## **DETERMINAZIONE DEL RESPONSABILE SEZIONE URBANISTICA - AMBIENTE**

N. 37 / 2020

**SEZIONE URBANISTICA E AMBIENTE - PROGRAMMA DI RIGENERAZIONE URBANA, SOCIALE ED ARCHITETTONICA AI SENSI DELL'ART. 14 DELLA L.R. 14/07/2009, N. 20, "COLLEGNO RIGENERA". ATTUAZIONE DELLE PREVISIONI PROGRAMMATICHE SULL'AMBITO UNITARIO DI VARIANTE URBANISTICA "A" E AREE CONNESSE: DETERMINAZIONE DI CONCLUSIONE POSITIVA DELLA CONFERENZA DI SERVIZI FINALIZZATA ALL'APPROVAZIONE DI VARIANTE SEMPLIFICATA AL P.R.G.C. AI SENSI DELL'ART. 17BIS, COMMA 5, L.R. 5/12/1977, N. 56 E S.M.I.**

**Prima seduta della Conferenza di Servizi finalizzata all'approvazione di Variante semplificata al P.R.G.C. ai sensi dell'art.17bis, c. 5, L.r. 56/1977 e s.m.i.**

**SCHEDA MODIFICATA A SEGUITO DI QUANTO INDICATO NEL PROGRAMMA DI RIGENERAZIONE E NELLA CONFERENZA DI SERVIZI DEL 16 LUGLIO 2019**

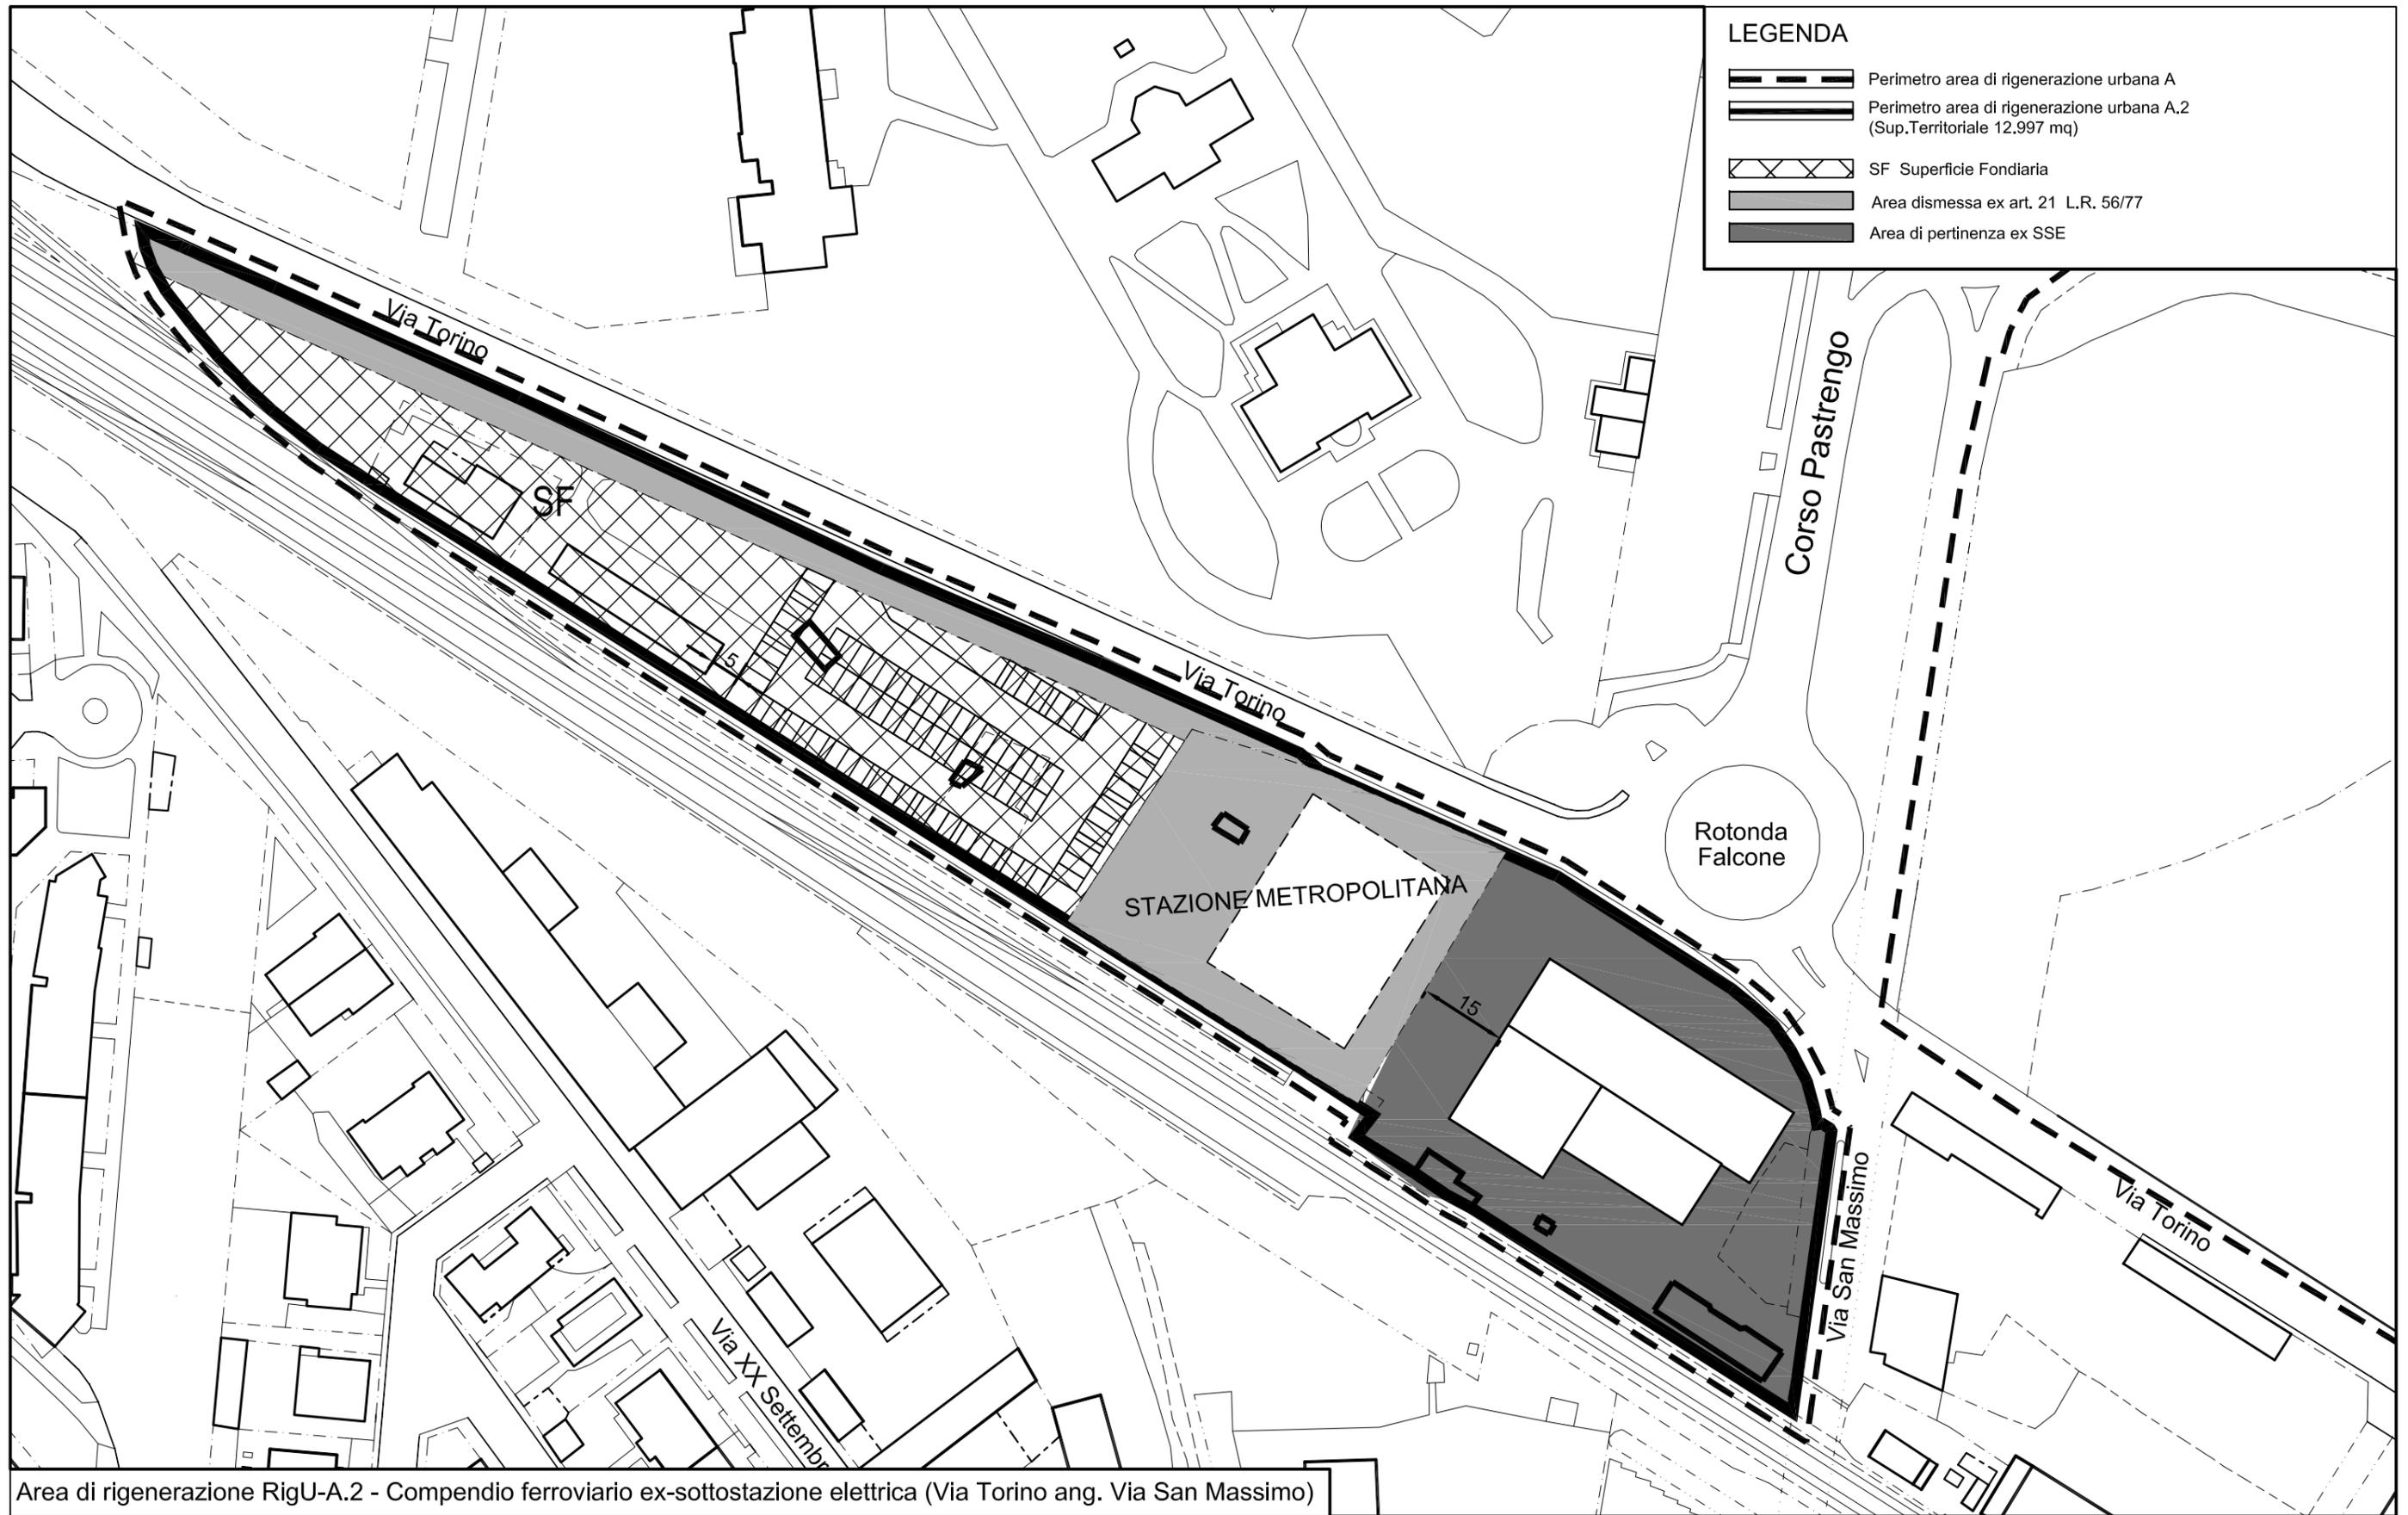
Modifico la scheda progettuale normativa dell'area A.2 "Compendio immobiliare ex Sottostazione elettrica" delle Ferrovie secondo queste note [seguenti].

Relativamente all'area indicata "AA", area assoggettata a uso pubblico, tale area deve essere comprensiva anche del limite dei 15 mt dal fronte sud della Sottostazione elettrica, in modo che tutta l'area di sedime del fabbricato inglobi questi 15 mt a est e tutta l'area oggi denominata "AA", area assoggettata a uso pubblico, che invece deve essere [qualificata come] area fondiaria della Sottostazione. Per quanto riguarda la cessione di aree qui indicate come aree "AD", aree dismesse, nelle quali è previsto anche un parcheggio, tale parcheggio potrà accogliere, fino a un massimo di 2000 mq, anche i parcheggi per servizi privati relativi alla Sottostazione elettrica. Per quanto riguarda la scheda progettuale normativa dove si fa riferimento a un'ipotesi di attraversamento ciclopedonale dell'area a servizi, dove c'è il parcheggio e la fermata della metropolitana Certosa, di collegamento sopra al fascio binari, [si indica] di prevedere questo intervento a carico e proporzionalmente in quota parte dei proponenti la Variante, quindi Ferrovie ed ex area Mandelli. Relativamente alle indicazioni fornite di correzione della scheda progettuale normativa [relativa all'] area di rigenerazione A.2, Compendio immobiliare ex Sottostazione elettrica, FS Sistemi Urbani invierà una Tavola grafica e la relativa scheda progettuale normativa a supporto e chiarimento di quanto enunciato.

Preso atto delle modifiche che FS Sistemi Urbani ritiene di apportare alla scheda presentata [in corpo alla Proposta di variante], nel verbale che trasmetteremo agli Enti [...] verrà anche allegato questo elaborato esplicativo. Concorderei con la Conferenza la data del 24/09/2019 [come termine] per l'espressione dei pareri e per la contestuale convocazione della Conferenza dei Servizi. Il 24/09/2019 è un martedì, se per voi va bene sempre alle ore 10:00 in Sala del Consiglio Comunale. Grazie e buon pomeriggio.
